**(仮称)鈴木町駅前南地区開発計画に係る
条例見解書**

令和 7 年 4 月

日鉄興和不動産株式会社

名 称：(仮称)鈴木町駅前南地区開発計画

図 3.1-1 計画建物による時刻別日影図 (冬至)

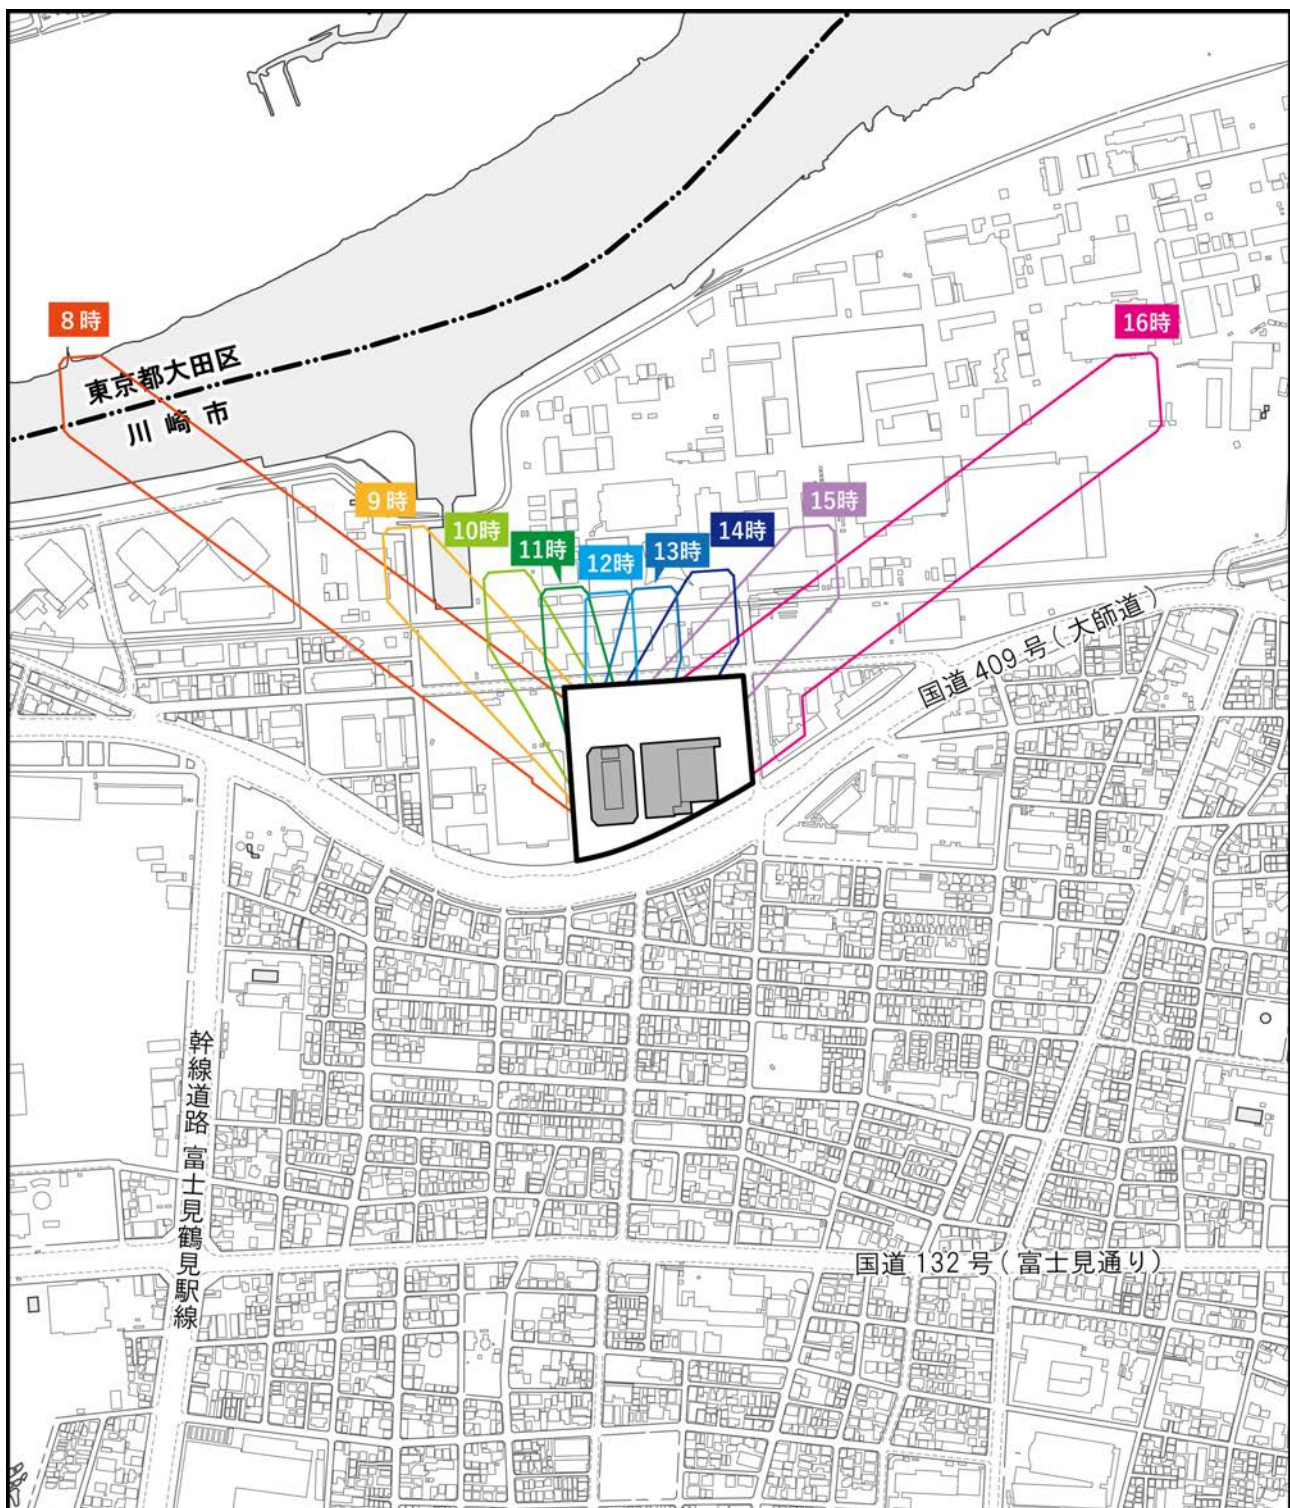
(7) 日照阻害について	
市民意見等の内容	指定開発行為者の見解
【意見書 No.3-5】 「条例環境影響評価準備書」において冬至の日照影響について説明され、影響は小さいとの報告があったが、パークホームズグランファーストに対しては日照阻害が発生するため、パークホームズグランファーストがどの程度高層マンションの影に入るか、日陰となる期間と時間帯について詳細に検討し、パークホームズグランファースト居住住民に対して説明することを求める。 【意見書 No.8-2】 日照に関して、冬至日の日影図だけでは一部の地域で日照阻害に該当と記載されております。冬至日だけではなく、各月ごとに日影影響図を提出願います。自宅は、マンションになります。が現状計画のタワーマンションが建つと≒3割の日照減少になるときの発生しました。(参考URL ; tma.main.jp) ※3月中旬～4月中旬、9月中旬～10月中旬に、16時頃から日影が出来、日の入り時間までの時間の≒1h～1.5hの日照短縮(≒3割減少)になるように思えます。他の地域の方々にも同様になる箇所等があるかと思しますので、冬至日だけの日影図以外(各月)で提示と説明をお願い致します。 【意見書 No.11-2】 日照の件での意見です。我が家は、冬至の時点で16時に日が当たらない箇所に該当してありました。部屋の向きで、昼間はあまり日が当たらず、直接部屋の中に日が入るのは西日がメインです。冬至の日の入りは16:30頃ですが、僅かな時間帯でも日照時間が短くなるのはやはり気になります。Q3で述べた内容と重なりますが、新たに建設するマンションの高さや規模の縮小をご検討願います。 【意見書 No.12-1】 本件は現在、都市計画の変更が予定中における事案であり、本当にこの通り実施されるのか不明ですが、さしあたり次の意見を提出します。 開発区域B地区に計画されている、住宅棟(26階・約90m)は近隣住民等に圧迫感(景観)を与え、日照や風害・電波障害などの環境影響を及ぼすことは必至です。	計画建物による日影の影響予測については、「川崎市環境影響評価等技術指針(p.232)」において、予測時期・予測季節は、“予測する季節は、日影の長さが1年間で最も長くなる冬至日を対象とする。法令等による基準も冬至日において定められている。なお、必要に応じて春分(秋分)及び夏至についても予測季節とする。”とされています。 本事業では、上記の考え方に従い、条例準備書においては、冬至日の日影が一年間で最も長く伸びる点から、冬至日の日影にて予測を行い、説明会にてご説明しました。 なお、今回ご意見を頂いた、日影となる期間と時間帯の検討については、「川崎市環境影響評価等技術指針」に従い、春分(秋分)及び夏至の時刻別日影図を作成しました。 春分(秋分)及び夏至の時刻別日影図は、図3.1-2～3(p.63～64参照)に示すとおりです。

図 3.1-2 計画建物による時刻別日影図 (春分・秋分)

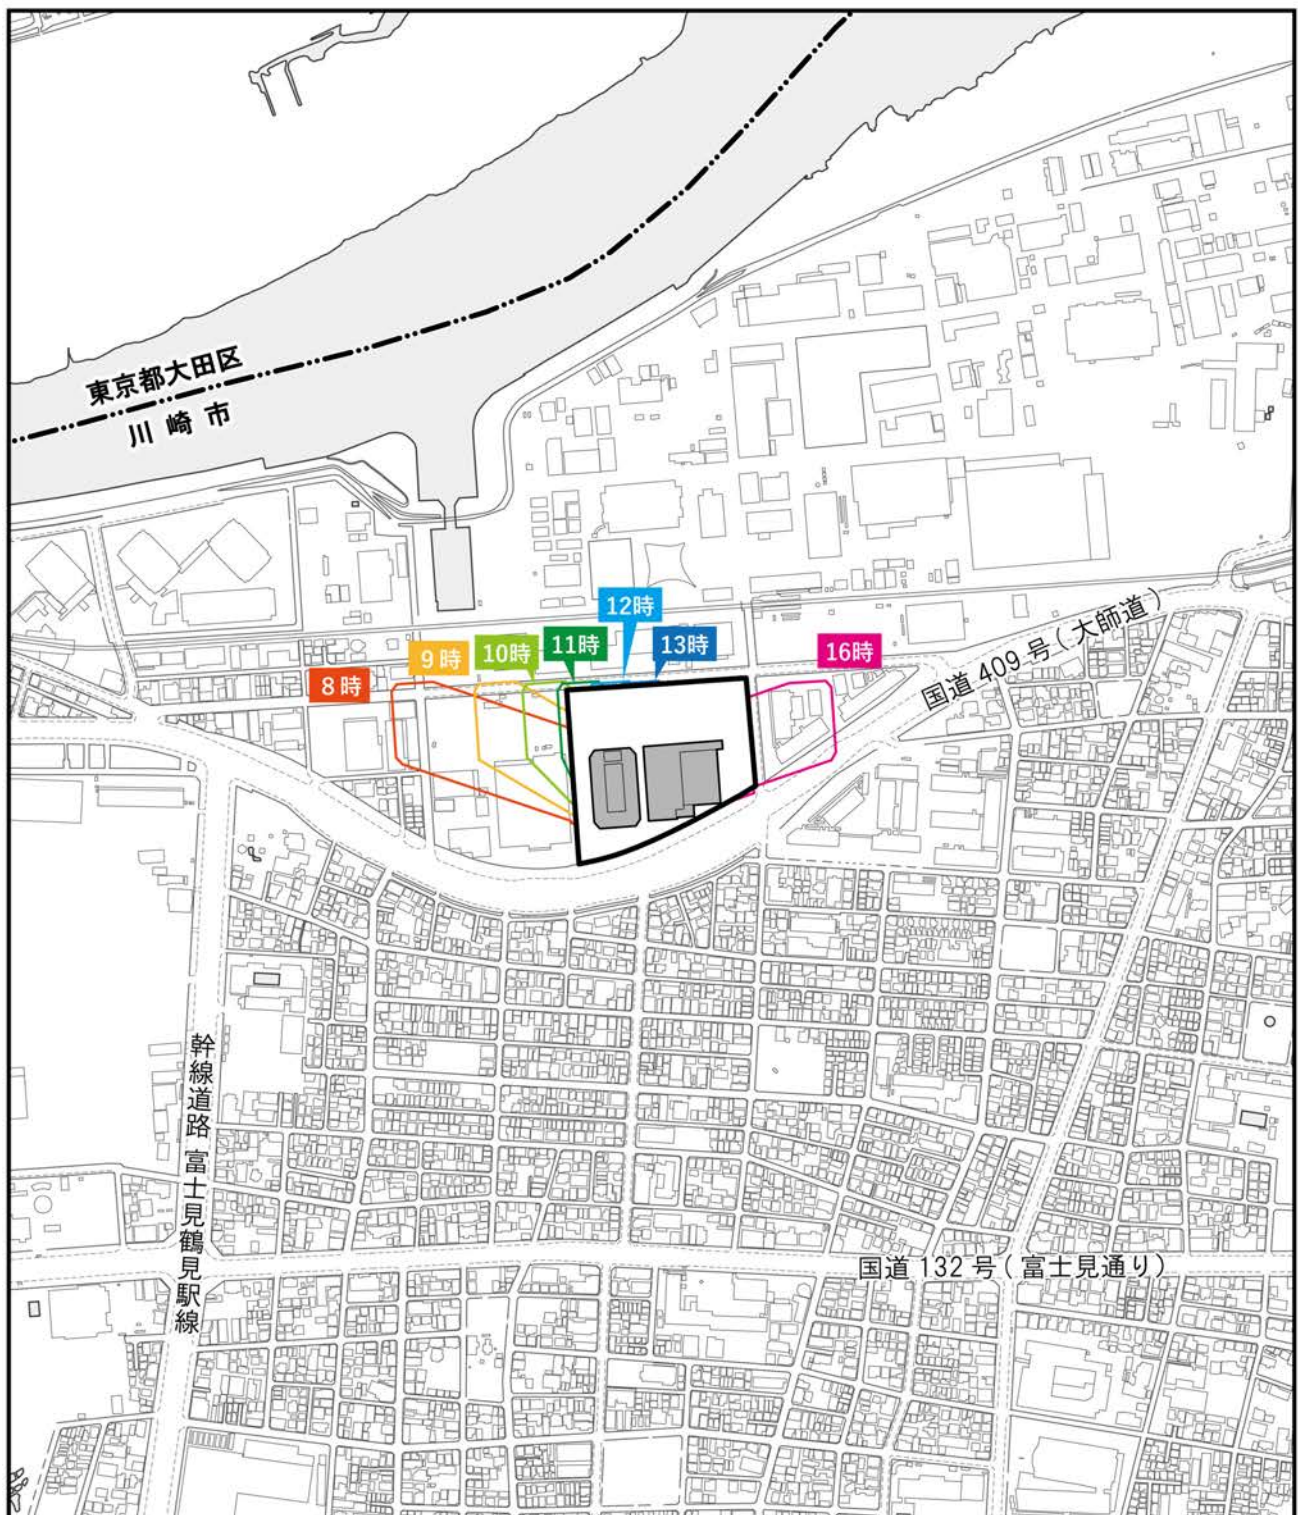
日照に関して、冬至日の日影図だけでは一部の地域で日照阻害に該当と記載されております。冬至日だけではなく、各月ごとに日影影響図を提出願います。自宅は、マンションになりますが現状計画のタワーマンションが建つと≒3割の日照減少になるときの発生しました。(参考URL；tma.main.jp) ※3月中旬～4月中旬、9月中旬～10月中旬に、16時頃から日影が出来、日の入り時間までの時間の≒1h～1.5hの日照短縮(≒3割減少)になるように思えます。他の地域の方々にも同様になる箇所等があるかと思しますので、冬至日だけの日影図以外(各月)で提示と説明をお願い致します。
